BILAG 5

Indsigelse til forslag til lokalplan for Gammel Strand Metrostationsplads

Høringssvar vdr. lokalplanforslag for metrostationspladserne ved Rådhuspladsen, Gl. Strand, Kgs. Nytorv og Marmorkirken

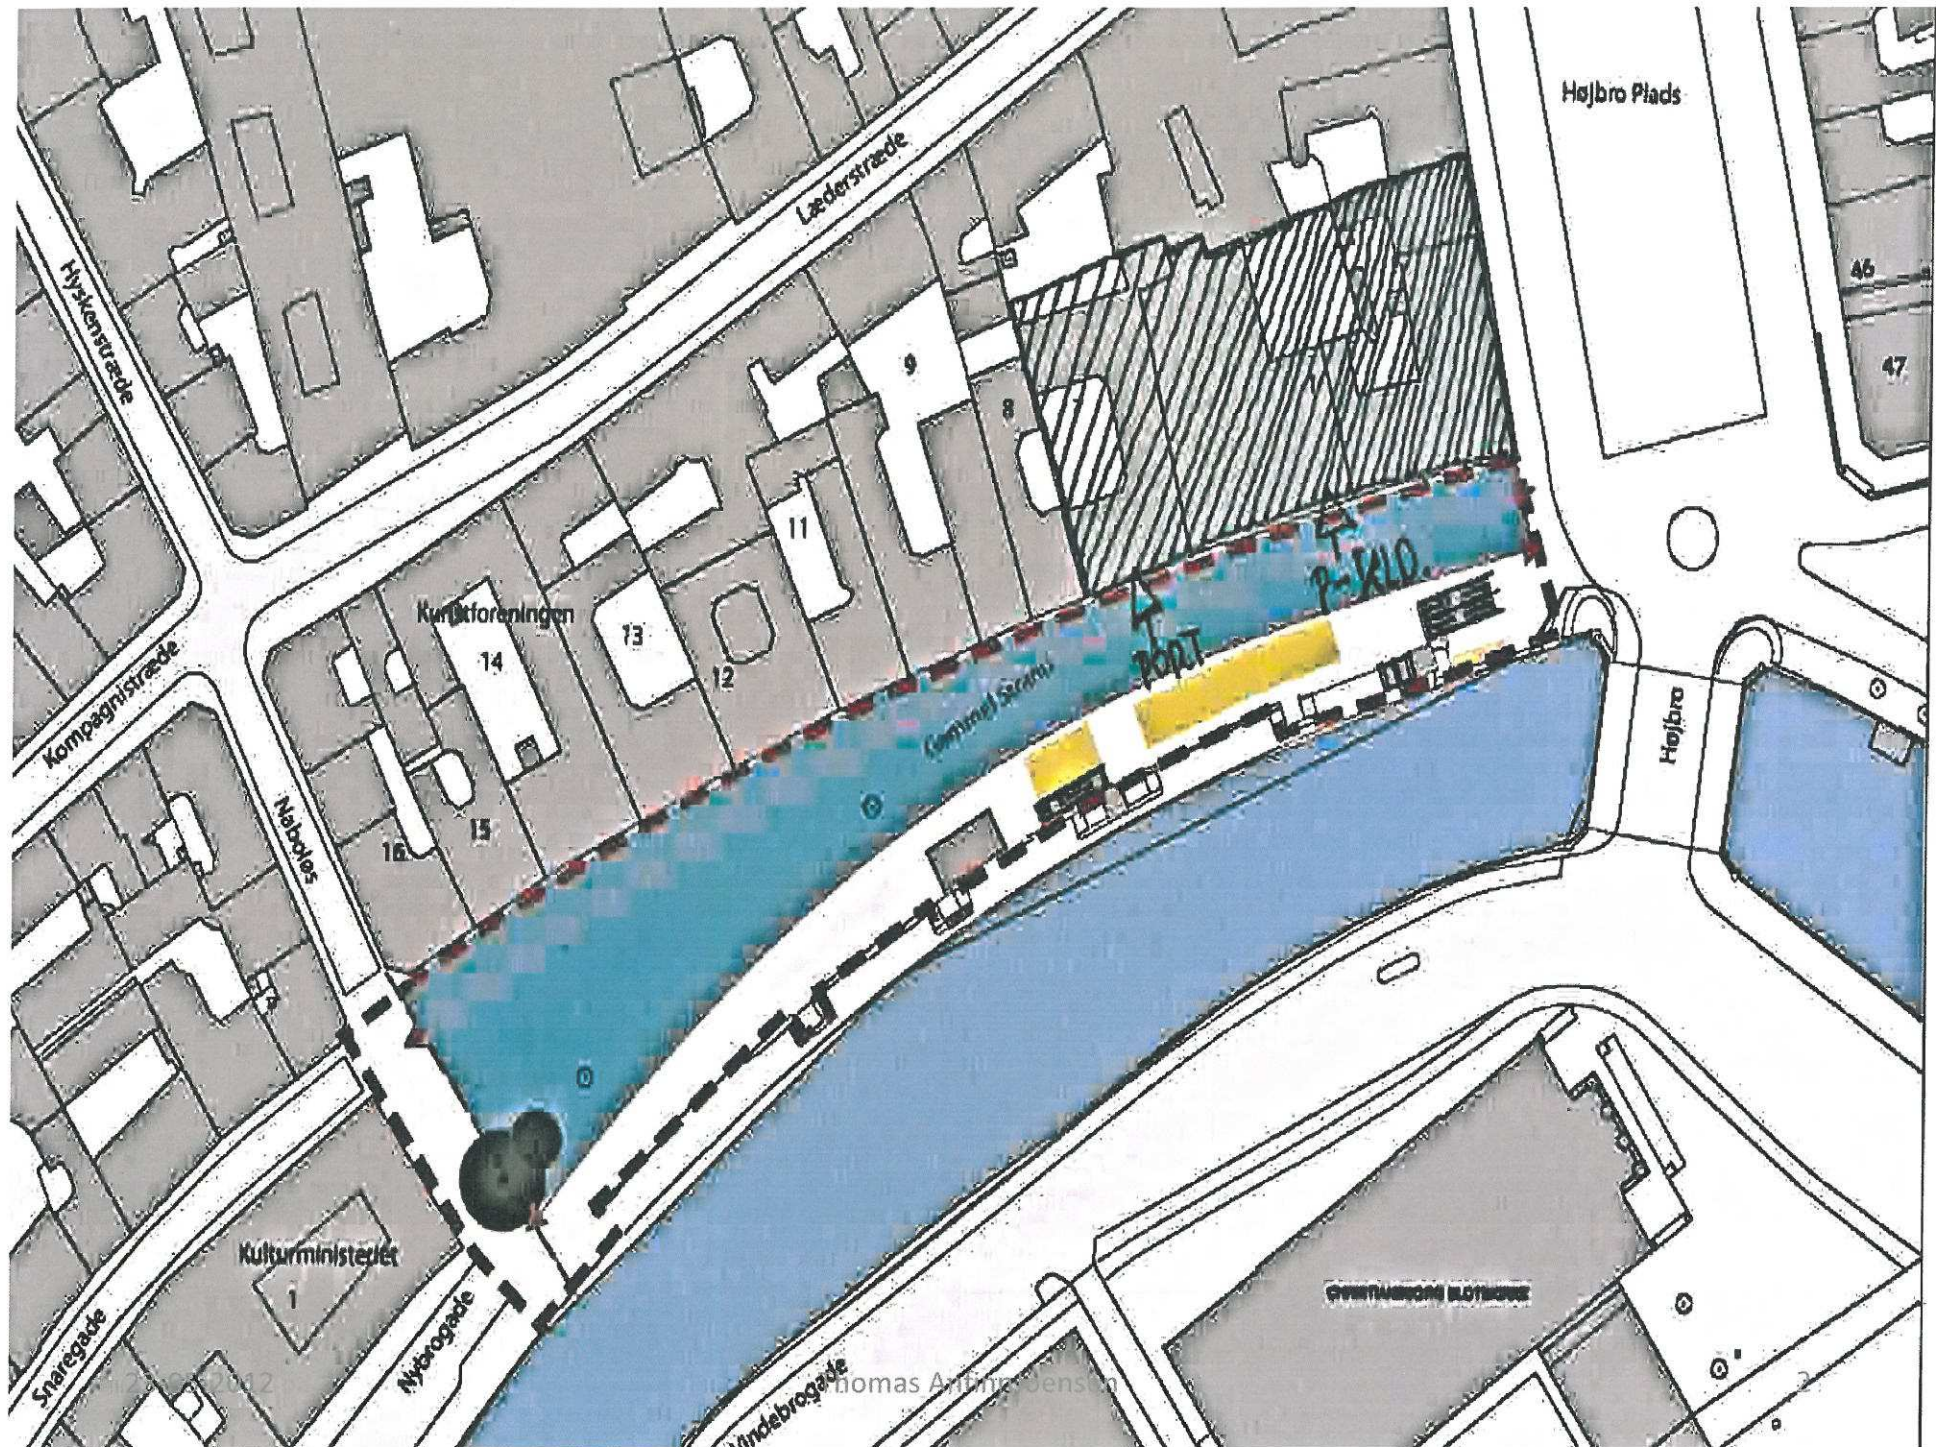
ATP Ejendomme ejer de på næste side med grønt skraverede ejendomme.

- **MANGLENDE STILLINGSTAGEN TIL TRAFIK TIL EJENDOMMENES GÅRDE OG P-KÆLDRE**
ATP Ejendommens erhvervsjendomme har ud over daglige vareleverancer og affaldsindsamling mv. behov for at personbiler har adgang til ejendommene i forbindelse med ærindekørsel 24/7. Det drejer sig om de ansatte i ejendommene og gæster og andre med ærinde i ejendommene. Denne færdselsret skal efter vores mening fremgå direkte af lokalplanen.

- **MANGLENDE OFFENTLIGT TOILET PÅ TERRÆN**
Genetablering af det offentlige toilet i moderne udgave, f.eks. svarende til det vi ser på Gråbrødre torv, skal efter vores mening fremgå som et krav direkte i lokalplanen. Hvis det ikke etableres forventer vi en uværdig og absolut turistfrastødende situation både for hele facadelinjen og dens indhak og for turbådsbryggen.

- **MANGLENDE KRAV TIL REGULERING AF MONSTERREGN FRA PLADSEN OG FRA TILSTØDENDE AREALER**
Metroadgangen hæves mindst en meter over generel terrænkote og det er godt for Metroen. Det så vi 2. juli 2011. Men vi finder det nødvendigt at det eksplicit fremgår af lokalplanen at terrænet skal reguleres og sikres afvanding, så opstugning på pladsen og langs facadelinjen ikke kan opstå. I fortsættelse af det er det nødvendigt at de til lokalplanområdet tilstødende arealer indgår i overfladereguleringen.

- **FOR FÅ CYKEL P-PLADSER.**
Det er vanskeligt at forudse mængden af cykler i fremtiden, da trafikmønstret ændre sig med en ny station. Men med viden om andre Metrostationers cykelbelastning synes de markerede arealer alt for små. Vi finder at det afsatte areal skal suppleres med yderligere 100% syd for de afsatte pladser, også selv om afstanden til metrotrappen bliver ganske lang. Cykelmængden må ikke undervurderes, det vil være en skam for den daglige oplevelse.
